随時監査（工事監査）結果報告について

1. スポーツ・国体推進部 国体推進課 1 頁
中央緑地公園資機材倉庫整備工事

2. 上下水道局 技術部 施設課 3 頁
朝明水源系取水施設（1号井）更新工事

工事技術調査報告書

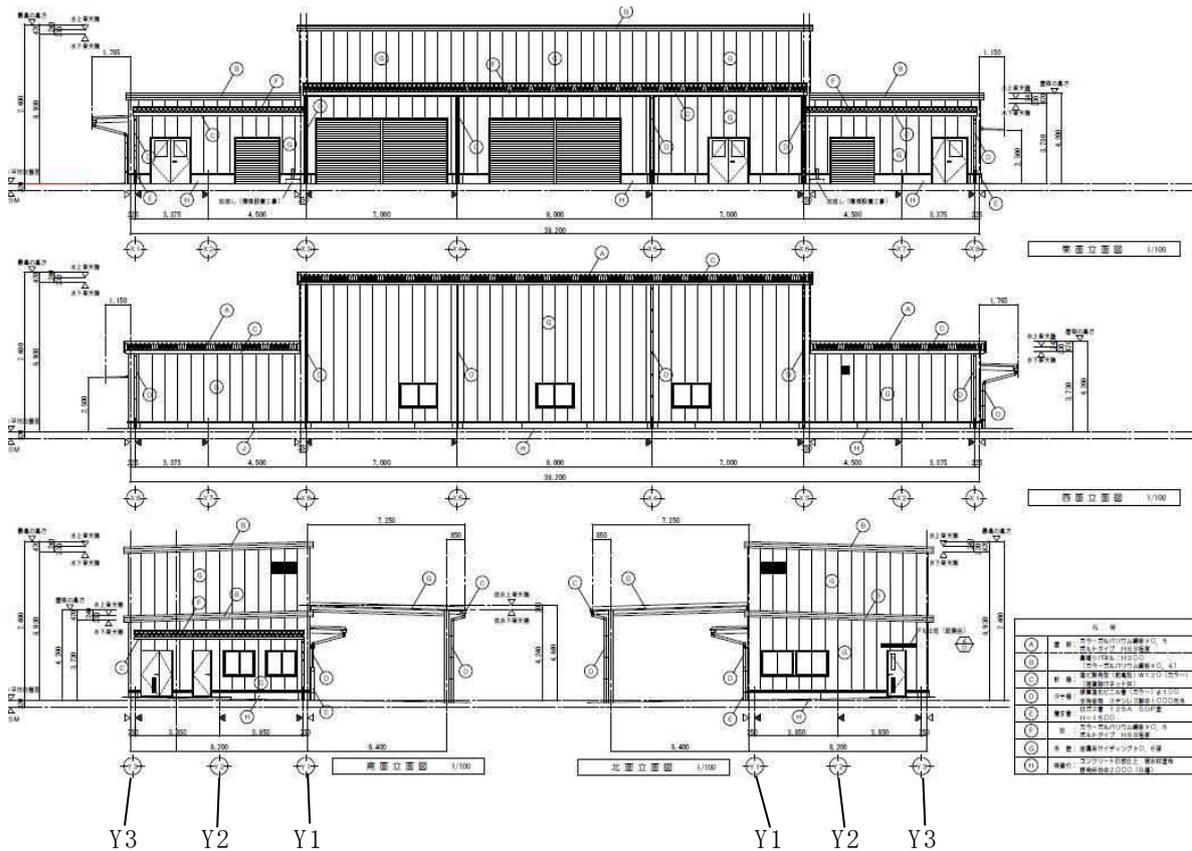
倉庫 2 と少量危険物倉庫は南側入口の間口が 2m で、奥行きが 8m あり、やや窮屈な形状である。部屋には何も調度・造作はしない計画である。しかし、長手方向の一方の壁に沿って、何段かの棚、吊るし金具等を設置するなど、空間的に利用できるようにし、また、使い勝手が良いため北側壁にも出入り口を設置して、倉庫 1 と往来できるようにしておくのが望ましい。

写真 7 超音波式流量計

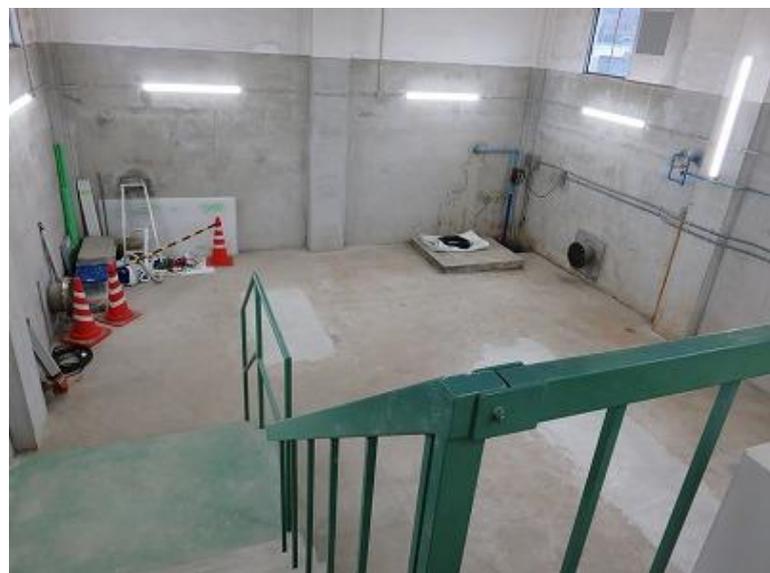
流量計ピット内の排水管において、取り外しが難しい状態である。修繕が必要な場合には作業をする場所が狭いため、取り外しが容易である排水管を設置するなど、効率的な維持管理を行うこと。 **【要望事項】**
